# Alcaldía Municipal del Distrito Central

## Enmienda No. 2

La Alcaldía Municipal del Distrito Central, comunica a todas las empresas constructoras nacionales, precalificadas en el proceso de Precalificación PR-EC-01-AMDC-2015, en la categoría V; "Construcción y Reparación de Edificaciones Comunes, Escuelas, Canchas, Centros de Salud, Mercados y otros" con clasificación "A, B, C, D, E Y F" y que participan en el proceso de Licitación Pública Nacional, LPuNO-14-AMDC-216-2016, "Restauración del Parque Central" con código 1062, lo siguiente:

### 3) E.5 ALMOHADILLADO (PASO CEBRA)

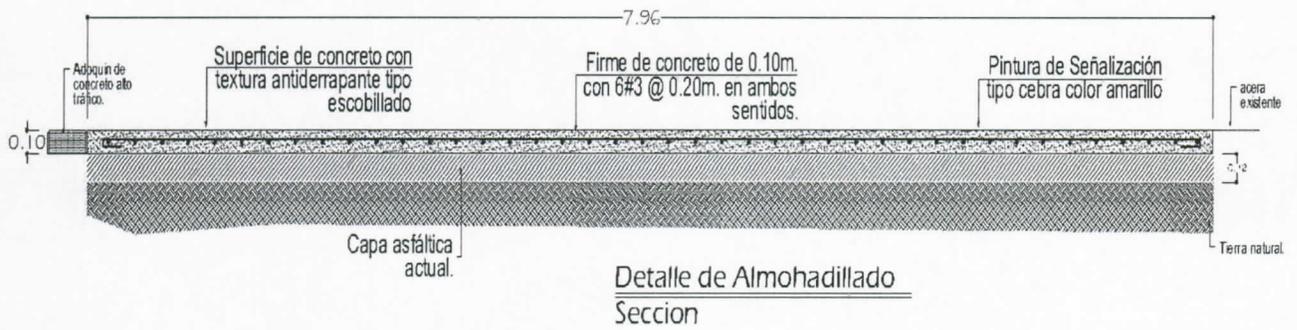
Esta actividad consiste en la construcción de una almohadilla (paso cebra) de firme de concreto para el acceso de los peatones la cual estará conformada por 12cm de material selecto de grava de ¾" y varillas #3 en ambos sentidos de acuerdo a los planos.
